Krycí list ZBV

Název Stavby dle SoD: III/11710 Bavoryně, havárie opěrné zdi Název stavebního objektu/provozního souboru (SO/PS): Oprava opěrné zdi	Číslo SO/PS / / pořadí Změny SO/PS: 201/3	Číslo ZBV: 7
--	---	---------------------

Změnový list

Iniciátor Změny: požadavek třetí strany Obec Bavoryně			
Předmět Změny: Doplnění podélného odvodnění komunikace			
Tato změna vznikla na základě odvolání stavebního povolení, které podala Obec Bavoryně dne 23. 10. 2024 k Městskému úřadu Beroun, odboru výstavby (dopravní stavby), proti opravnému rozhodnutí č.j. MBE/70515/2024/VYST-NeL a požádala, aby byla zahájena revize řešení odvodnění komunikace. Obec Bavoryně v průběhu projednávání a schvalování zadávací dokumentace pro stavební povolení nevznesla žádné připomínky týkající se odvodnění komunikace, přestože k tomu měla v dané fázi příležitost. Požadavek na změnu řešení odvodnění vznesla až dodatečně, a to právě prostřednictvím odvolání. Odvolání bylo podáno z důvodu nedostatečně navrženého odvodu dešťových vod – konkrétně kvůli nevhodnému vsakování dešťové vody do zahrady u paty opěrné zdi. Dle vyjádření obce bylo toto řešení neakceptovatelné vzhledem k již vysoké hladině spodní vody v d

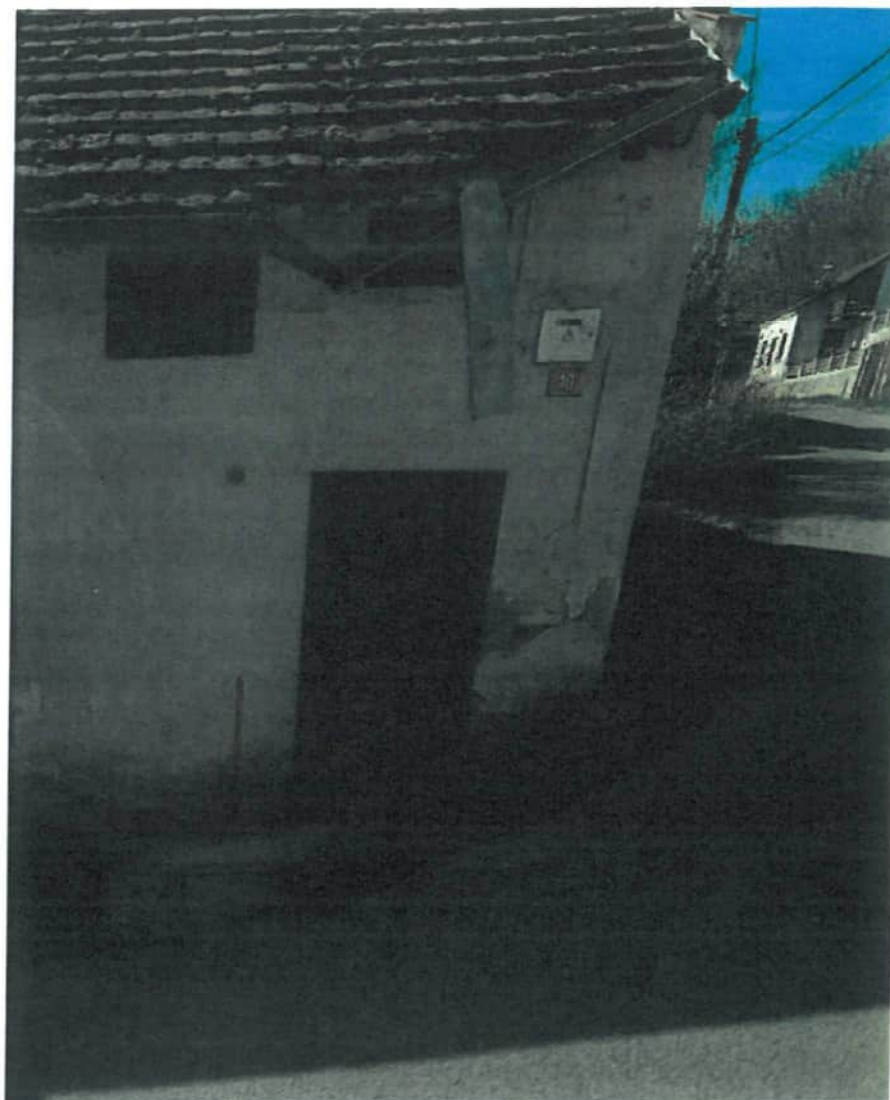
1. Projektová dokumentace dostatečným způsobem neřeší odvodnění vozovky. Není možné, aby voda z vozovky byla odváděna do zahrady u paty opěrné zdi. Zahrada se nachází v údolní nivě Červeného potoka a je zde vysoká hladina spodní vody. Vsakování dešťové vody zde není možné.
2. Do projektové dokumentace požadujeme zpracovat podélné odvodnění komunikace v úseku od č.p. 31 až k č.p. 10. Při navýšení opěrné zdi o 15 cm nad vozovku bude dešťová voda odtékat podél této obruby až ke stavbě chlévů parc.č. st. 31. Dále pak odtok vody není řešen. Pokud nebude dešťová bezpečně odvedena podél uvedeného objektu, bude docházet k jeho vodní erozi a bude tak ohrožena stabilita stávající komunikace, která k objektu přiléhá.

Obec Bavoryně je vlastníkem a provozovatelem dešťové kanalizace v obci. Jsme ochotni umožnit odvedení dešťové vody z komunikace do stávající kanalizační vpusti u objektu č.p. 10.

Z výše uvedeného důvodu je potřebné do projektové dokumentace zapracovat podélné odvodnění ústící do kanalizační vpusti u domu č.p. 10, aby následně nedošlo k vodní erozi a ohrožení stability stávající komunikace.
